**Beilage 5 zu STRB Nr. 448/2019**

**Privater Gestaltungsplan  
«Areal Hardturm – Stadion»**

Zürich-Escher Wyss, Kanton Zürich

**Bericht zu den Einwendungen**

Abb. 1: Stadt Zürich, Grün Stadt Zürich: Freiraumversorgung der Wohnbevölkerung 2016, 2.02.2017, Auszug

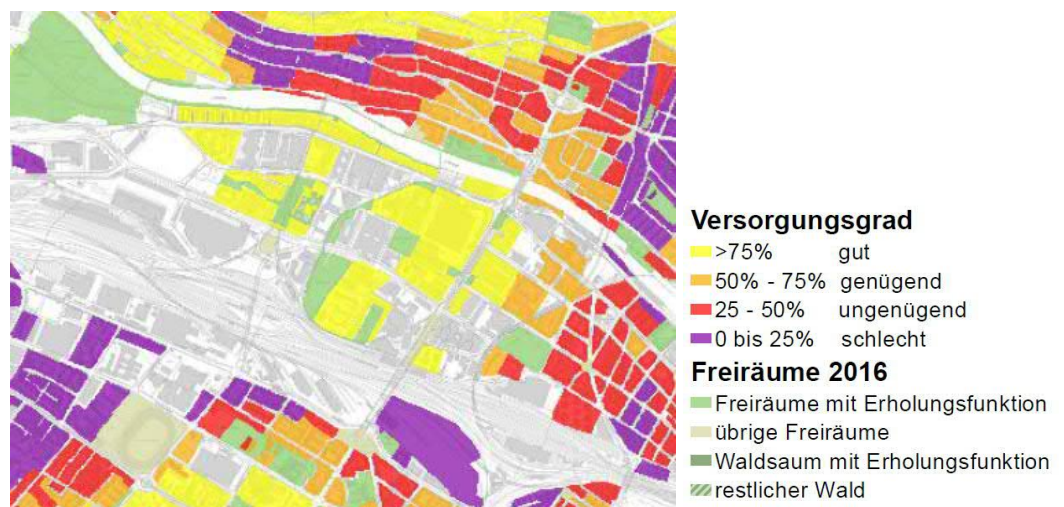
Bei dem in der Einwendung geforderten Mass von 8 m<sup>2</sup> handelt es sich um eine Zielsetzung für eine gute Freiraumversorgung aus dem regionalen Richtplan.

**Stellungnahme:** Die Stadt Zürich erstellt ca. alle 3 Jahre eine Berechnung zur Freiraumversorgung der Wohnbevölkerung für die gesamte Stadt. Die letzte Berechnung von 2016 weist für Zürich-West insgesamt einen guten Freiraumversorgungsgrad auf, vgl. nachfolgende Abbildung.

Dargestellt ist die Versorgung mit zu Fuss erreichbarem, allgemein zugänglichem Freiraum, der sich aufgrund seiner multifunktionalen Nutzbarkeit für die alltägliche Erholung eignet. Massgebend für die Berechnung der Freiraumversorgung sind folgende zwei Faktoren: Einerseits das Angebot an erholungsrelevantem Freiraum sowie dessen Nutzbarkeit und Kapazität, andererseits die Nachfrage nach Freiraum im Einzugsbereich.

Als Planungsrichtwerte für die Gesamtstadt gelten 8 m<sup>2</sup> Freiraum pro Einwohner und 5 m<sup>2</sup> pro Arbeitsplatz. Diese Richtwerte können nicht auf ein einzelnes Baugrundstück herabgebrochen werden. Bei der innerstädtischen Freiraumversorgung seien Parks und Plätze von besonderer Bedeutung. Als Massnahme (Kap. 3.3.3) ist im regionalen Richtplan festgelegt: «Für die differenzierte, bedarfsgerechte landschafts- und naturverträgliche (Weiter-) Entwicklung von Erholungsräumen werden Landschaftsentwicklungskonzepte, Freiraumkonzepte, Nutzungskonzepte usw. erarbeitet und umgesetzt.»
